1. Amélioration de la vanne gaz (Chaudières 5 - 6 éléments)

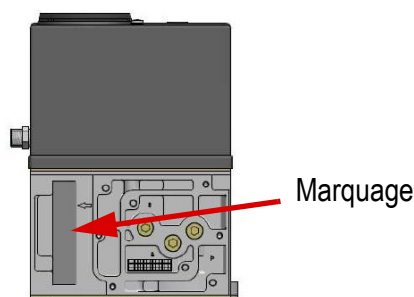
Il a été relevé quelques cas de démarrage brusque ou irrégulier pour les chaudières 5 et 6 éléments.

Ces cas sont favorisés par un raccordement à la cheminée comportant plusieurs coudes, ou des tubulures de fumisterie longues.

Les vannes gaz des chaudières 5 et 6 éléments ont été modifiées pour permettre un démarrage optimal la chaudière. En cas de démarrages irréguliers récurrents, remplacer la vanne gaz par la nouvelle version ci-dessous.

Marquage de la vanne :

Type	Marquage Ancienne version	Marquage Nouvelle version	Appliqué en usine à partir du numéro de série suivant :
Vanne gaz - 5 éléments	127276	7608932	1405908797040
Vanne gaz - 6 éléments	127270	7608933	1335008344970

Un remplacement préventif n'est pas nécessaire.
